所内常設直流電源設備 (3系統目) 本文 比較表

柏崎刈羽 6, 7号炉 (2022. 8. 23 提出)	女川 2号炉 適合性審査許可後完本 (有毒ガス防護 : 2022年6月1日許可)	女川 2号炉 設置変更許可申請書 ※変更箇所のみ記載	差異理由
	<p>(3) 核燃料物質貯蔵用冷却設備の構造及び冷却能力</p> <p>(ii) 使用済燃料プールの冷却等のための設備</p> <p>使用済燃料プールの冷却機能又は注水機能が喪失し、又は使用済燃料プールからの水の漏えいその他の要因により当該使用済燃料プールの水位が低下した場合において使用済燃料プール内燃料体等を冷却し、放射線を遮蔽し、及び臨界を防止するために必要な重大事故等対処設備を設置及び保管する。</p> <p>使用済燃料プールからの大量の水の漏えいその他の要因により使用済燃料プールの水位が異常に低下した場合において、使用済燃料プール内燃料体等の著しい損傷の進行を緩和し、及び臨界を防止するために必要な重大事故等対処設備を設置及び保管する。</p> <p>使用済燃料プールの冷却等のための設備のうち、使用済燃料プールの冷却機能又は注水機能が喪失し、又は使用済燃料プールからの小規模な水の漏えいその他の要因により使用済燃料プールの水位が低下した場合においても使用済燃料プール内燃料体等を冷却し、放射線を遮蔽し、及び臨界を防止できるように使用済燃料プールの水位を維持するための設備とし</p>	<p>五 発電用原子炉及びその附属施設の位置、構造及び設備</p> <p>2号炉に関して記述を以下のとおり変更する。</p> <p>「ニ 核燃料物質の取扱施設及び貯蔵施設の構造及び設備」の記述を以下のとおり変更する。</p> <p>ニ 核燃料物質の取扱施設及び貯蔵施設の構造及び設備</p> <p>「(3) 核燃料物質貯蔵用冷却設備の構造及び冷却能力」の「(ii) 使用済燃料プールの冷却等のための設備」の記述を以下のとおり変更する。</p> <p>(3) 核燃料物質貯蔵用冷却設備の構造及び冷却能力</p> <p>(ii) 使用済燃料プールの冷却等のための設備</p> <p>使用済燃料プールの冷却機能又は注水機能が喪失し、又は使用済燃料プールからの水の漏えいその他の要因により当該使用済燃料プールの水位が低下した場合において使用済燃料プール内燃料体等を冷却し、放射線を遮蔽し、及び臨界を防止するために必要な重大事故等対処設備を設置及び保管する。</p> <p>使用済燃料プールからの大量の水の漏えいその他の要因により使用済燃料プールの水位が異常に低下した場合において、使用済燃料プール内燃料体等の著しい損傷の進行を緩和し、及び臨界を防止するために必要な重大事故等対処設備を設置及び保管する。</p> <p>使用済燃料プールの冷却等のための

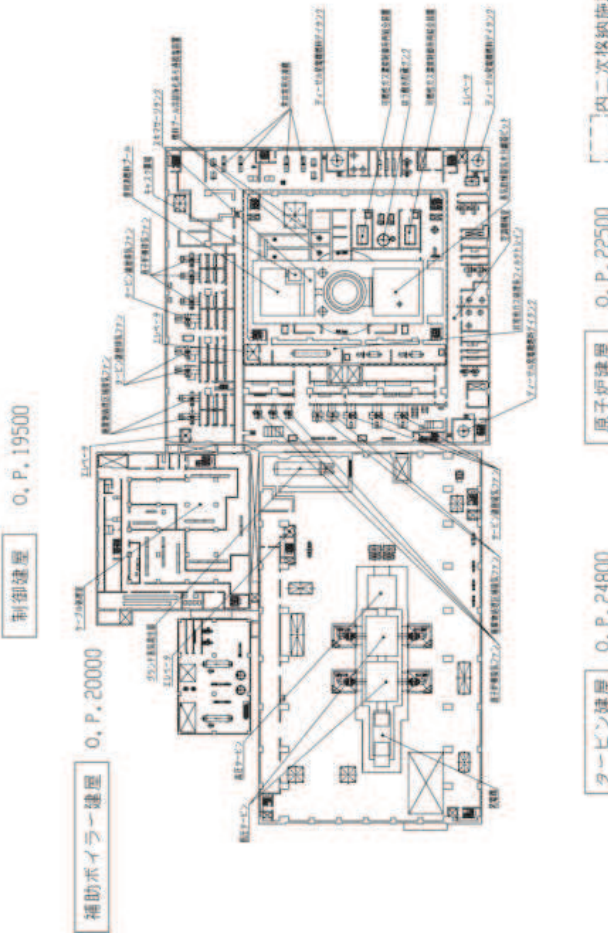
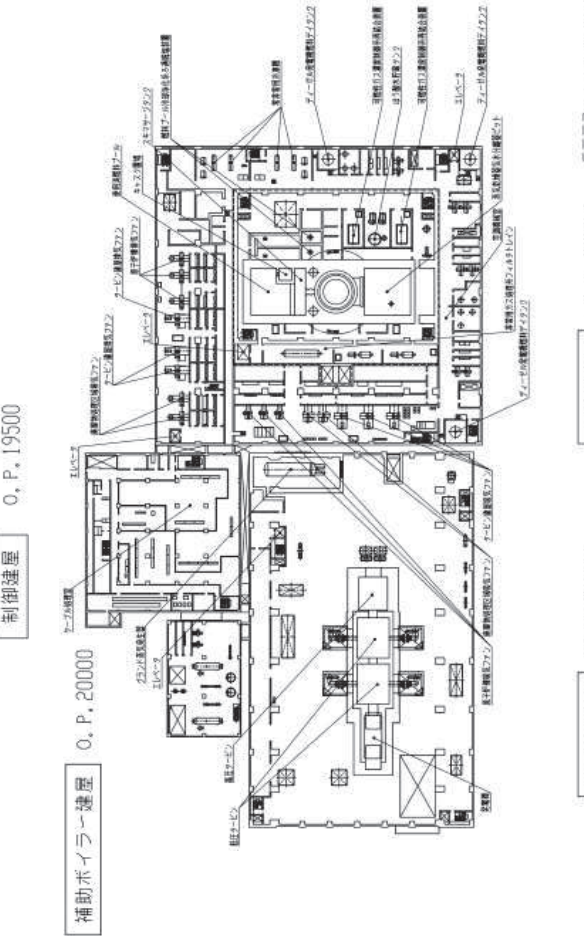
柏崎刈羽 6, 7号炉 (2022. 8. 23 提出)	女川2号炉 適合性審査許可後完本 (有毒ガス防護: 2022年6月1日許可)	女川2号炉 設置変更許可申請書 ※変更箇所のみ記載	差異理由
 <p>第 1.1.7-8 図 重大事故等対処設備配置及び保管場所図 (その 8)</p>	 <p>第 1.1.7-8 図 重大事故等対処設備配置及び保管場所図 (その 8)</p>	<p>「第 1.1.7-8 図 重大事故等対処設備配置及び保管場所図 (その 8)」を以下のとおり変更する。</p>  <p>第 1.1.7-8 図 重大事故等対処設備配置及び保管場所図 (その 8)</p>	<p>表現の差異</p> <ul style="list-style-type: none"> ・女川は各項や各章図表の変更箇所を示す前にリード文を入れている。 <p>設計の差異</p> <ul style="list-style-type: none"> ・設置位置の差異。

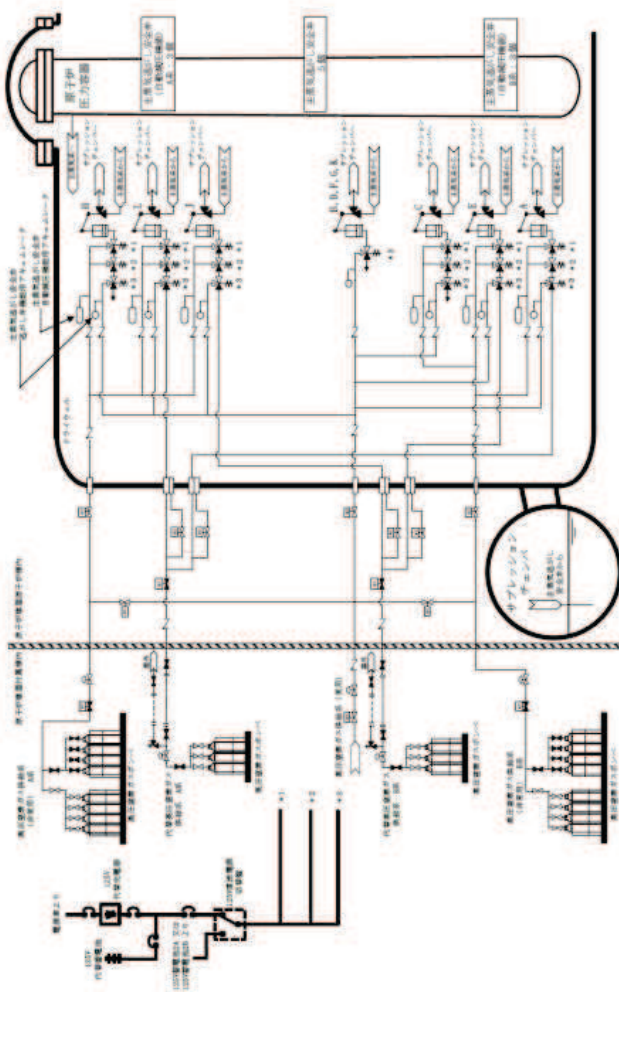
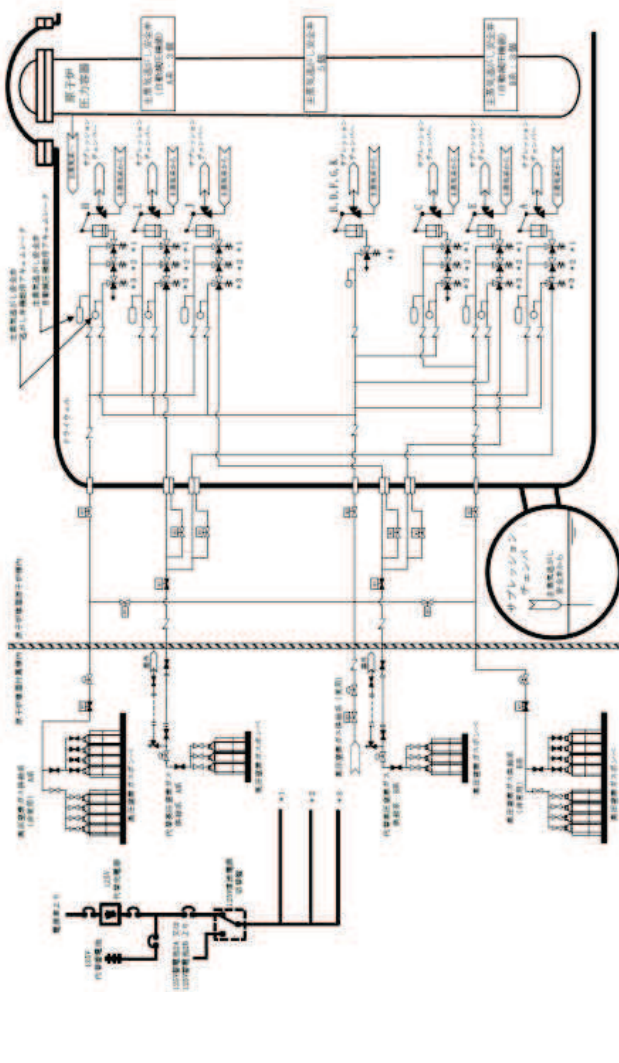
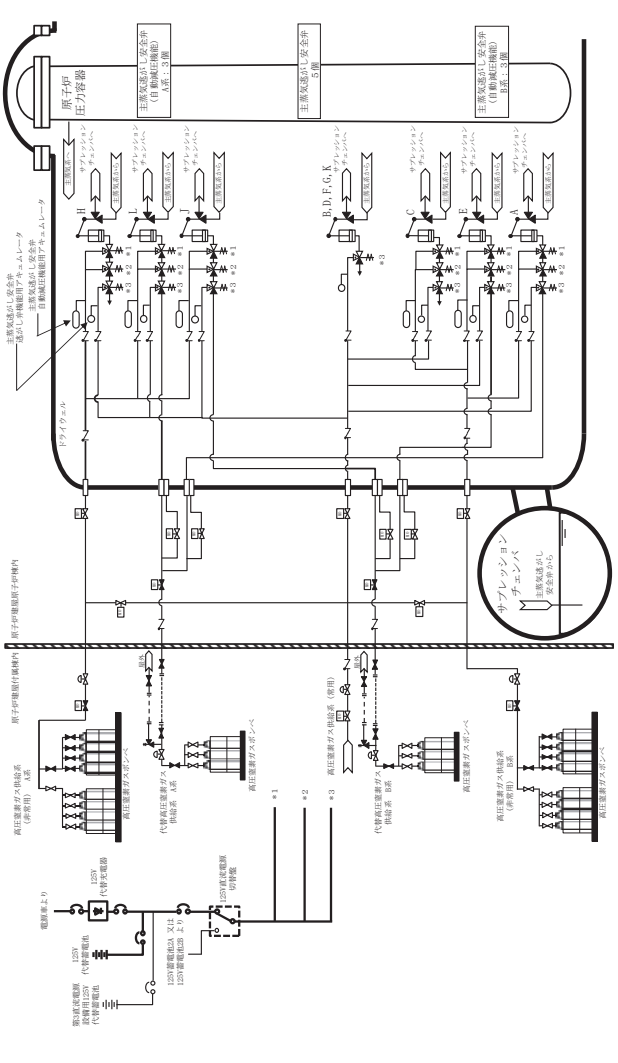
柏崎刈羽 6, 7号炉 (2022. 8. 23 提出)	女川 2号炉 適合性審査許可後完本 (有毒ガス防護 : 2022年6月1日許可)	女川 2号炉 設置変更許可申請書 ※変更箇所のみ記載	差異理由
	<p>これらの多様性及び系統の独立性並びに位置的分散によって, 原子炉補機代替冷却水系は, 設計基準事故対処設備である原子炉補機冷却水系 (原子炉補機冷却海水系を含む。) に対して重大事故等対処設備としての独立性を有する設計とする。</p> <p>電源設備の多様性及び独立性, 位置的分散については「10.2 代替電源設備」にて記載する。</p>	<p>これらの多様性及び系統の独立性並びに位置的分散によって, 原子炉補機代替冷却水系は, 設計基準事故対処設備である原子炉補機冷却水系 (原子炉補機冷却海水系を含む。) に対して重大事故等対処設備としての独立性を有する設計とする。</p> <p>電源設備の多様性及び独立性, 位置的分散については「10.2 代替電源設備」にて記載する。</p> <p>「第 5.5-2 図 原子炉冷却材圧力バウンダリを減圧するための設備系統概要図 (可搬型代替直流電源設備による主蒸気逃がし安全弁機能回復)」, 「第 5.5-3 図 原子炉冷却材圧力バウンダリを減圧するための設備系統概要図 (主蒸気逃がし安全弁用可搬型蓄電池による主蒸気逃がし安全弁機能回復)」を以下のとおり変更する。</p>	<p>表現の差異</p> <ul style="list-style-type: none"> ・女川は各項や各章図表の変更箇所を示す前にリード文を入れている。

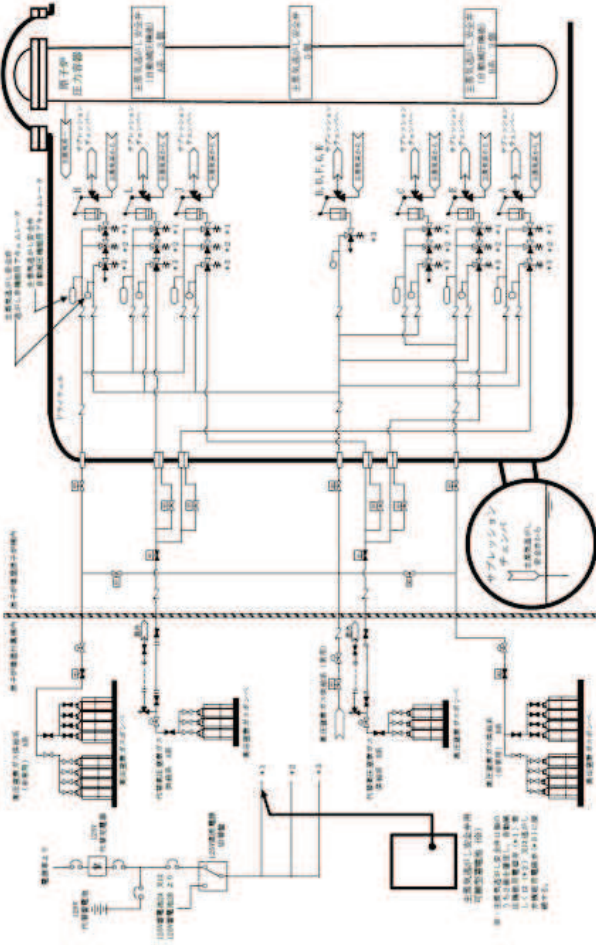
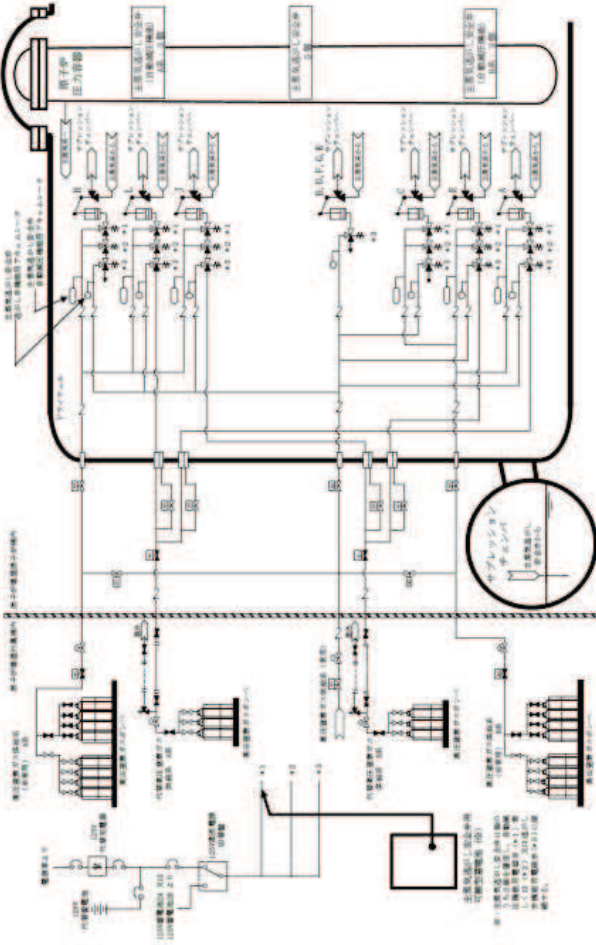
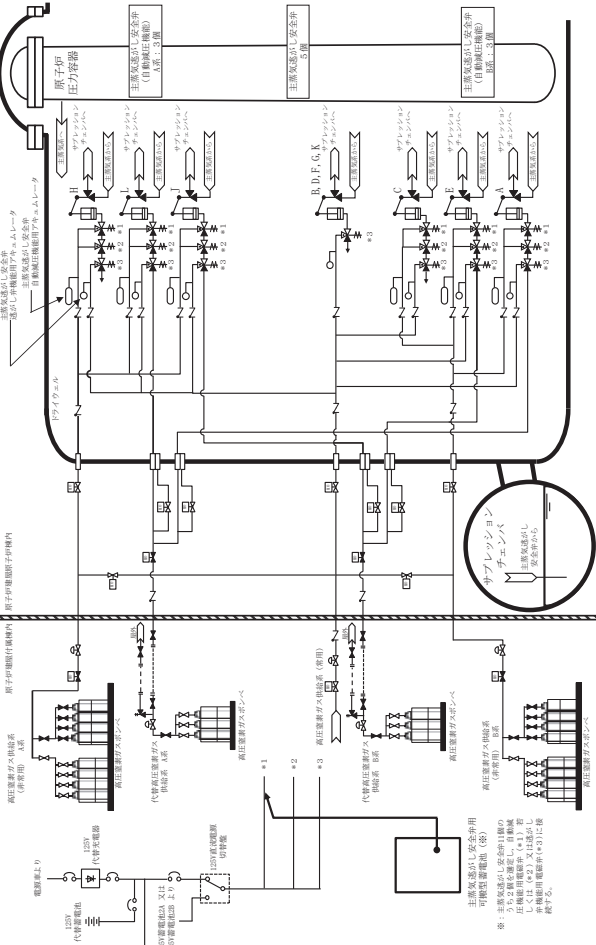
柏崎刈羽 6, 7号炉 (2022. 8. 23 提出)	女川 2号炉 適合性審査許可後完本 (有毒ガス防護 : 2022年6月1日許可)	女川 2号炉 設置変更許可申請書 ※変更箇所のみ記載	差異理由
			設計の差異 ・系統構成の相違。

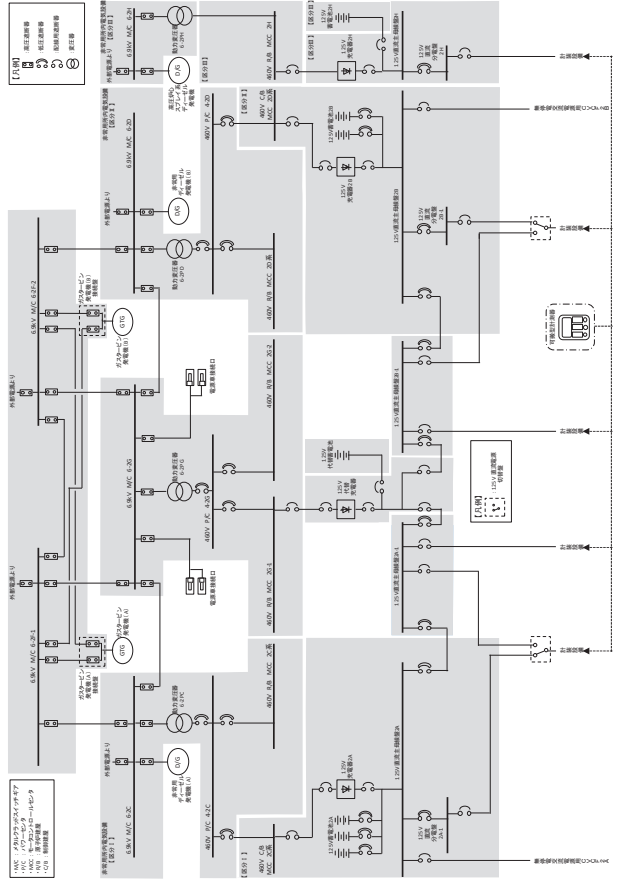
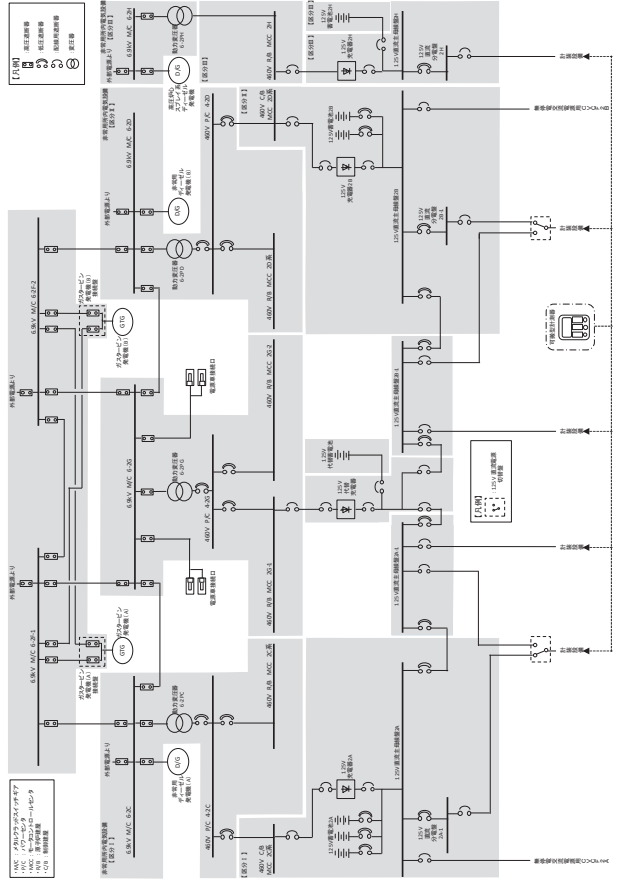
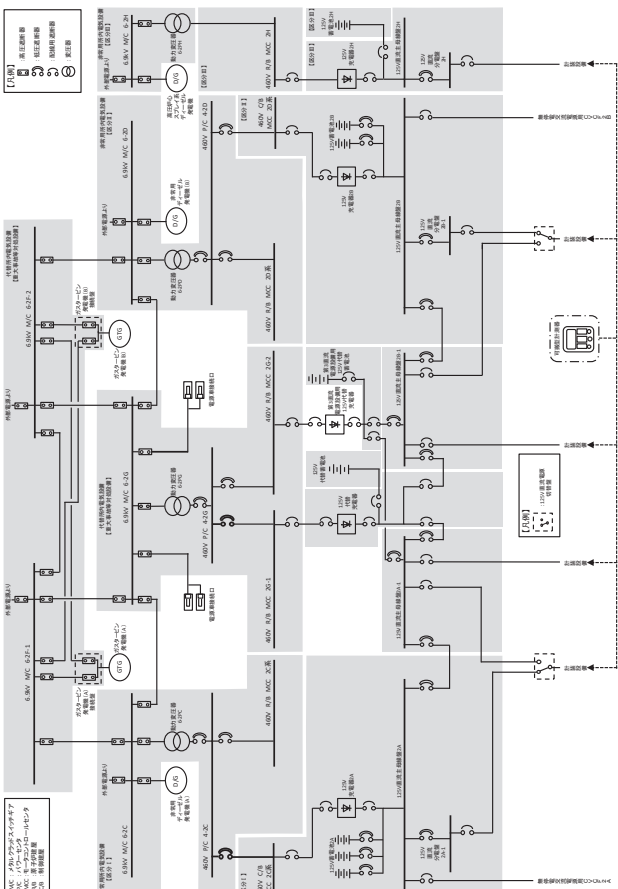
<p>柏崎刈羽6, 7号炉(2022.8.23提出)</p>	<p>女川2号炉 適合性審査許可後完本 (有毒ガス防護: 2022年6月1日許可)</p>	<p>女川2号炉 設置変更許可申請書 ※変更箇所のみ記載</p>	<p>差異理由</p>
 <p>第6.4-3図 計装設備(重大事故等対処設備)系統概要図(3)(計器電源喪失時に使用する設備)</p>	 <p>第6.4-3図 計装設備(重大事故等対処設備)系統概要図(3)(計器電源喪失時に使用する設備)</p>	 <p>第6.4-3図 計装設備(重大事故等対処設備)系統概要図(3)(計器電源喪失時に使用する設備)</p>	<p>設計の差異 ・電源構成の相違。</p>

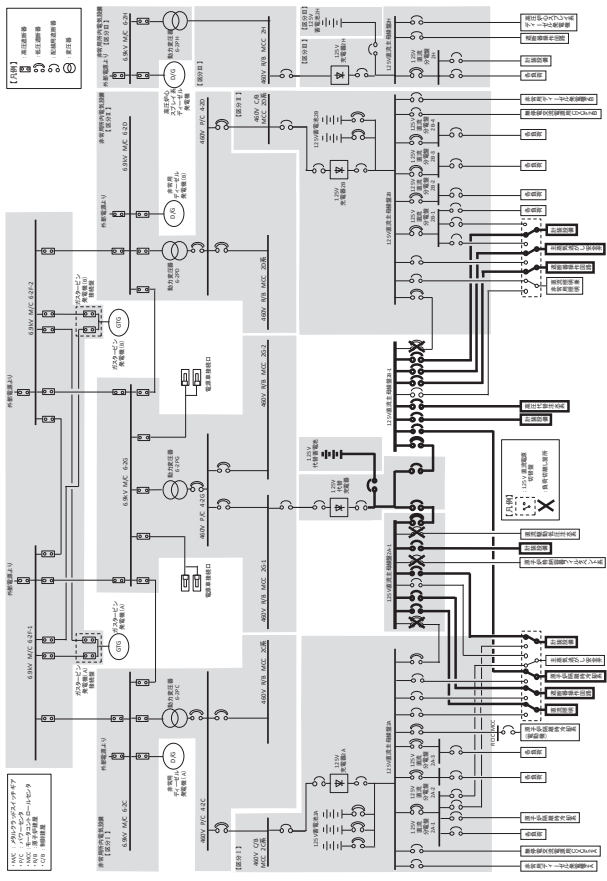
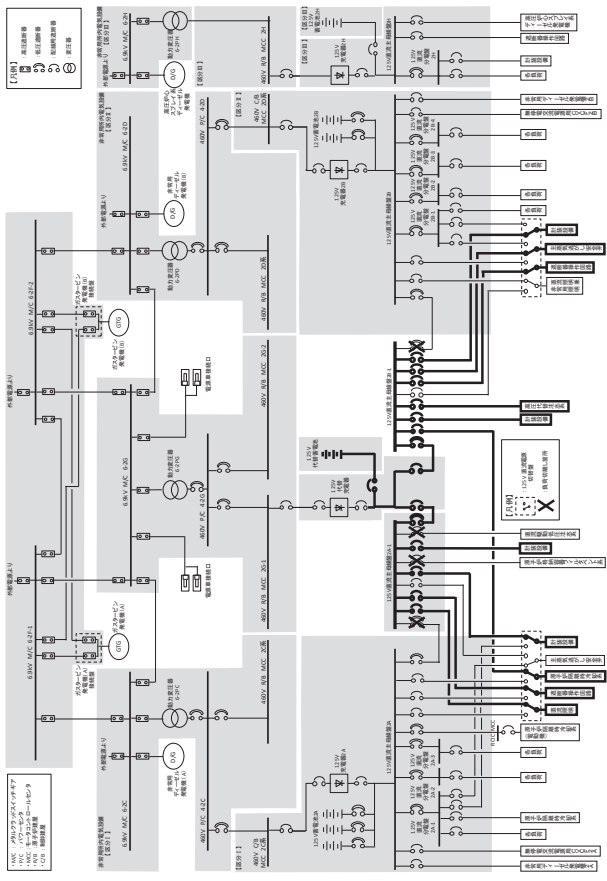
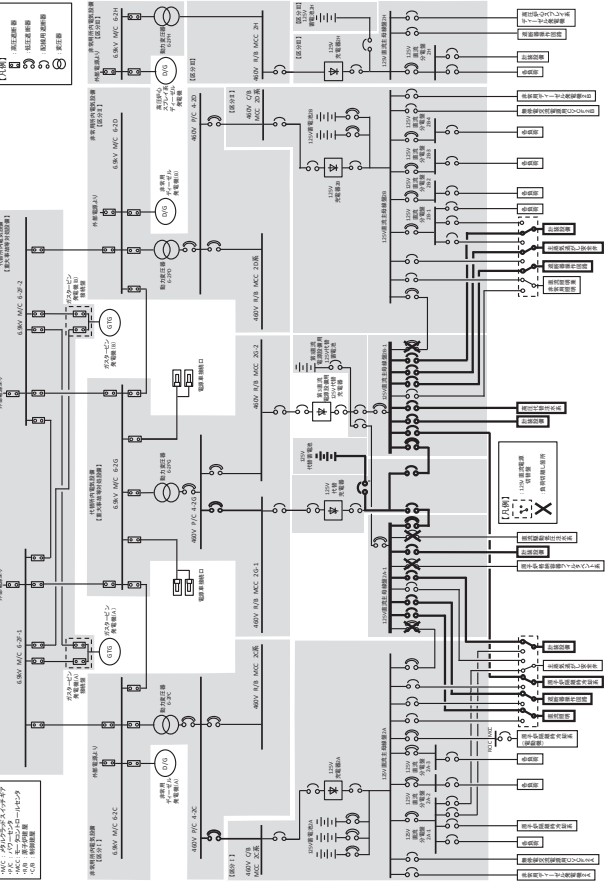
柏崎刈羽 6, 7号炉 (2022. 8. 23 提出)	女川 2号炉 適合性審査許可後完本 (有毒ガス防護 : 2022年6月1日許可)	女川 2号炉 設置変更許可申請書 ※変更箇所のみ記載	差異理由
			設計の差異 ・申請号炉及び電源構成の差異。

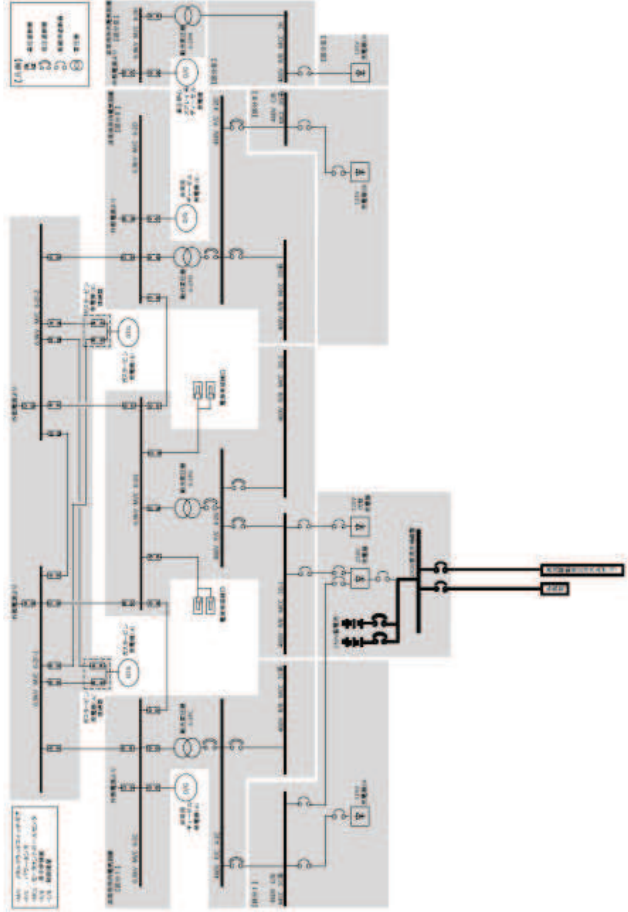
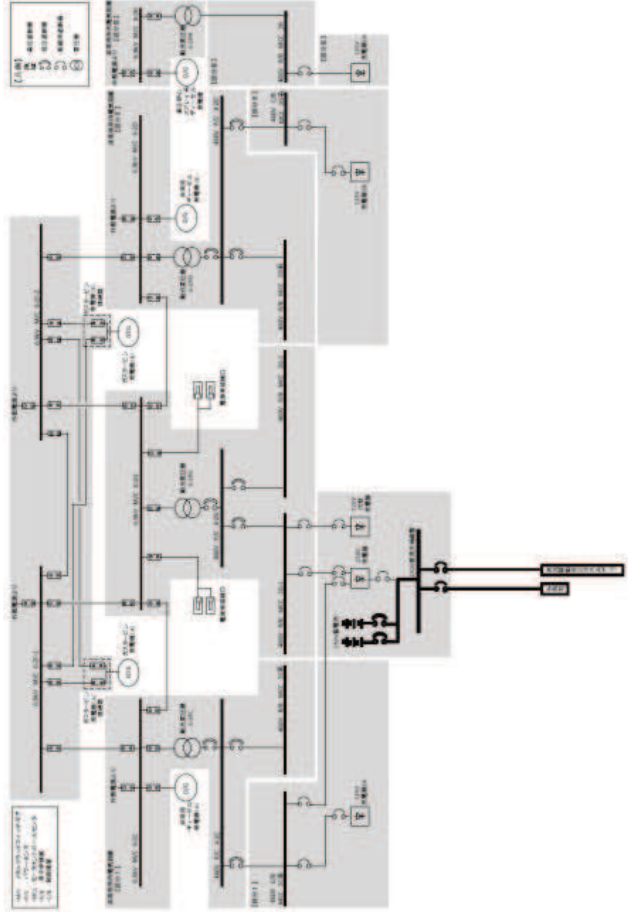
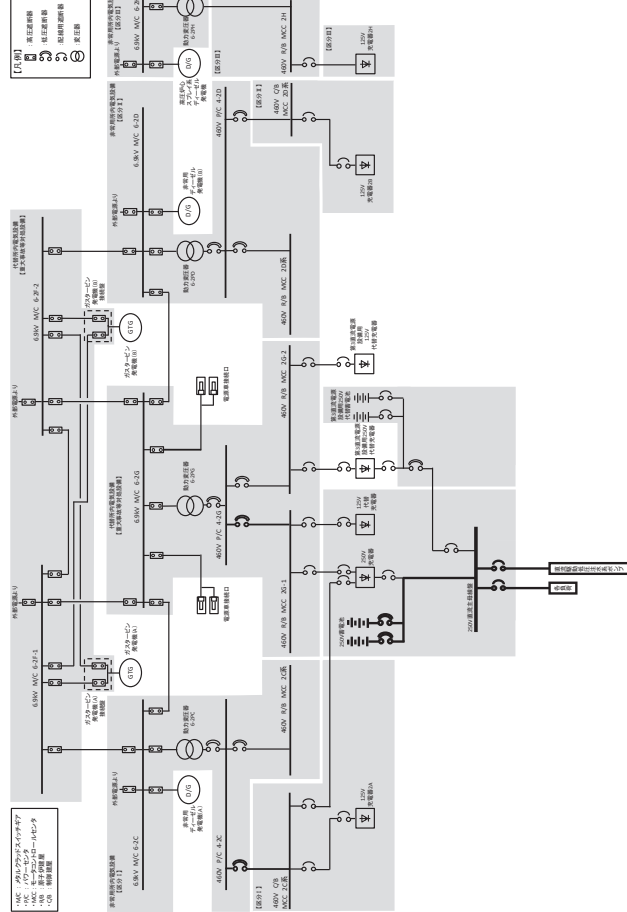
柏崎刈羽 6, 7号炉 (2022. 8. 23 提出)	女川 2号炉 適合性審査許可後完本 (有毒ガス防護 : 2022年6月1日許可)	女川 2号炉 設置変更許可申請書 ※変更箇所のみ記載	差異理由
			設計の差異 ・申請号炉及び電源構成の差異。
